## Ingångsdata för Lövstaprojektet

## YTTRANDE ÖVER SAMRÅDSHANDLINGAR FÖR DETALJPLAN OCH MILJÖTILLSTÅND

## **2. Synpunkter och kommentarer till Planbeskrivning 7701856\_2\_6 (Stockholms stad), 62 sidor: (text i kursiv refererar till texten i plandokumentet)**

Figur 4.3. Jordartsgeologisk karta (SGU) samt lokalt avrinningsområde, ytvatten samt en tolkad utbredning av sprängstensvallar.

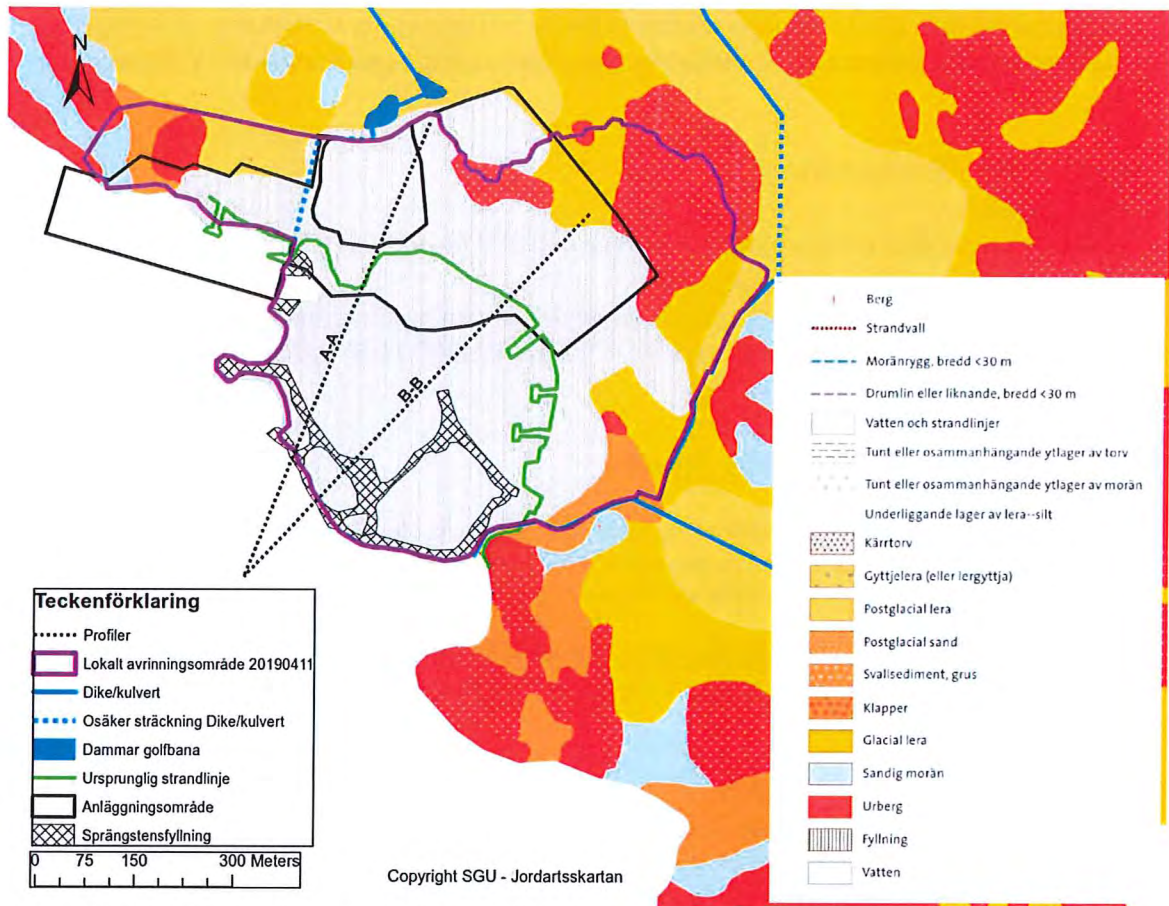
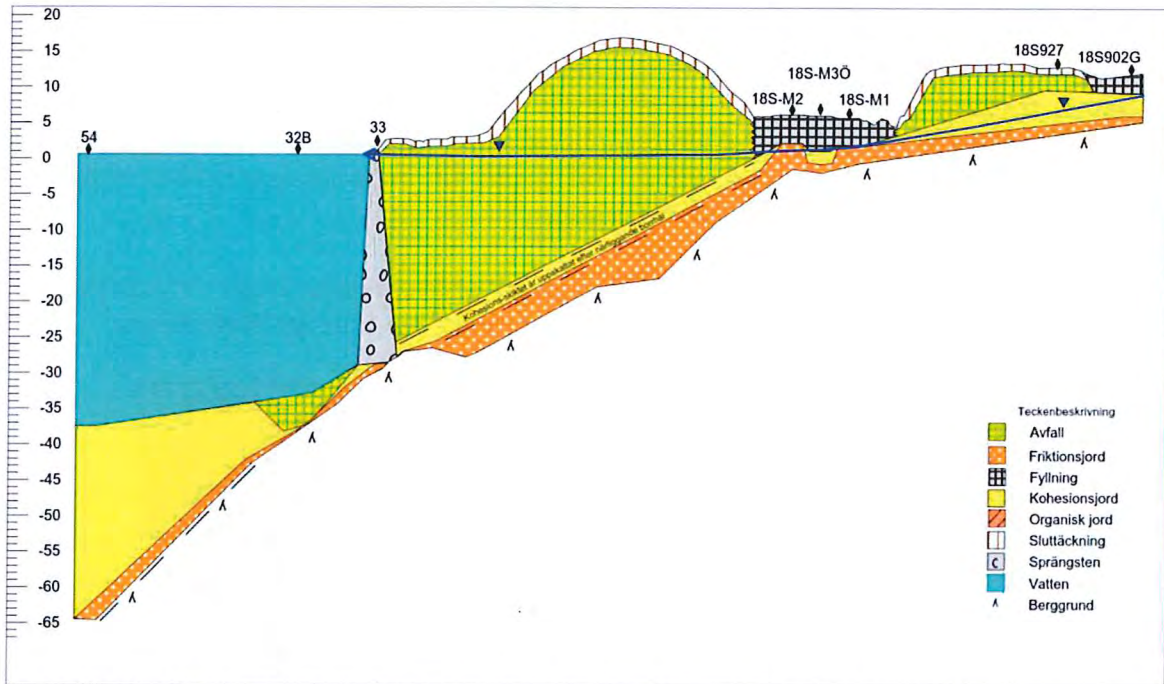
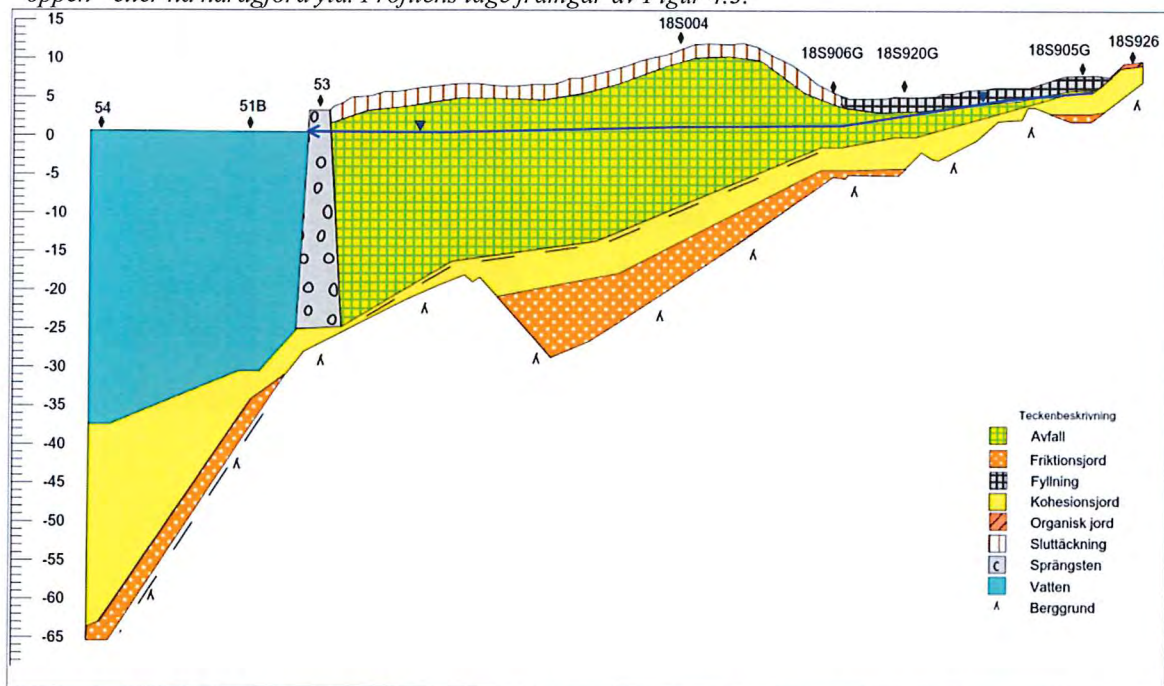
En tät stenbarriär ?

För att säkerställa att föroreningar ej kan transporteras via markvatten respektive grundvatten ner till vattenskyddsområdet för Östra Mälaren förutsätter en tät barriär. En

Även dagvattenhanteringen och markvatten/grundvattenströmmar inom avrinningsområdet uppströms detaljplaneområdet måste ses över för undvikande av att föroreningar transporteras ner till vattenskyddsområdet för Östra Mälaren.

Det så kallade lokala avrinningsområdet för dagvatten bör även innefatta avrinningen från Kyrkhamnsvägen och Lövvästvägen i norra delen av området. Dagvatten från områden norr om planområdet kan infiltreras uppströms planområdet och då som markvatten/grundvatten genom planområdet transportera ut befintliga markföroreningar till Mälaren.
